# Hi-Fi TUNER-AMPLIFIER 22RH720

# Service Information

HIFI TUNER AMPLIFIER 22RH720

Addendum to Ba1536

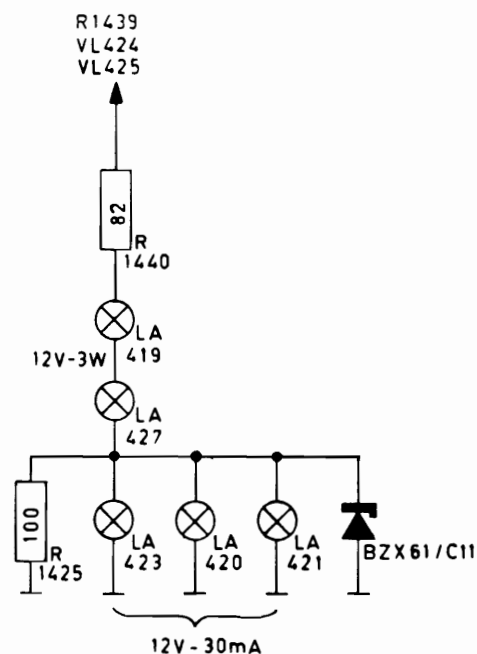
The useful life of the lamps has been extended in accordance with the method shown in the drawing.

Um die Lebensdauer der Lampen zu verlängern, wurde nach einer Lösung gesucht, die aus der Zeichnung ersichtlich ist.

R1440 ändern in  $82 \Omega$ -5 W (4822 112 20078)

D1397, 1398 ändern in BZY88/C5V6 (4822 130 30193)

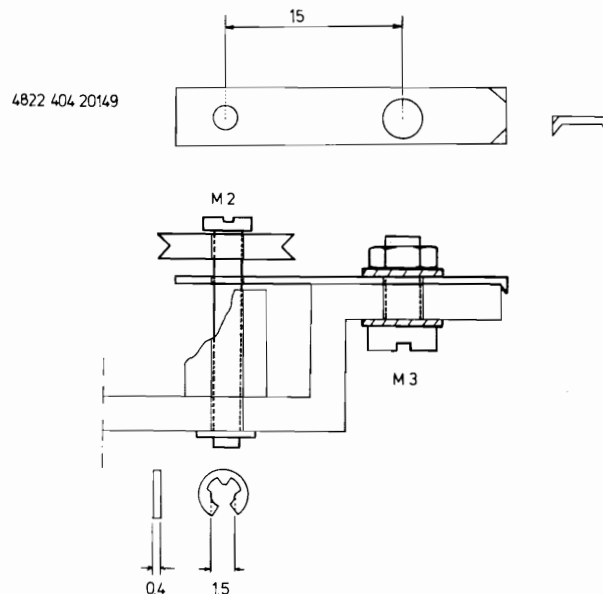
Il peut arriver que l'entraînement tombe en panne parce que la came sous le galet de glissement qui supporte la poulie, se brise.

On pourra remédier à ce défaut comme suit:

Fit the bracket as shown in the drawing. Replace the bearing pin by a bolt M2x25 and fix it at the front with a clamping ring.

Monter l'étrier comme indiqué sur le dessin. Remplacer la broche de palier par un boulon M2x25 et le fixer à l'avant par un anneau de serrage.

Fig. 2

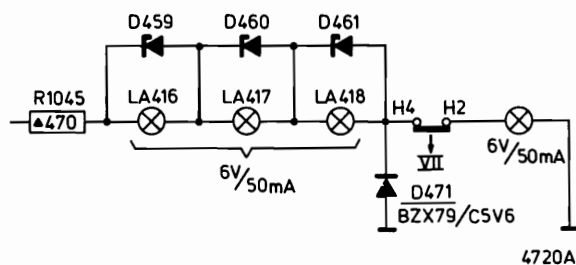
- c. For reasons of production the following diodes have been replaced:  
D461, 466 (BA216) by BAW62 - 5322 130 30613  
D463, 468 (OF156) by BA220 - 5322 130 34221
- d. R1045 has been replaced by a resistor of 470  $\Omega$  - 2 W  
Added: Three diodes BZX79/C5V6 (D459, 460, 461) across the lamps LA416, 417, 418 (see Fig. 2)  
Reason: Extending the lives of the lamps.
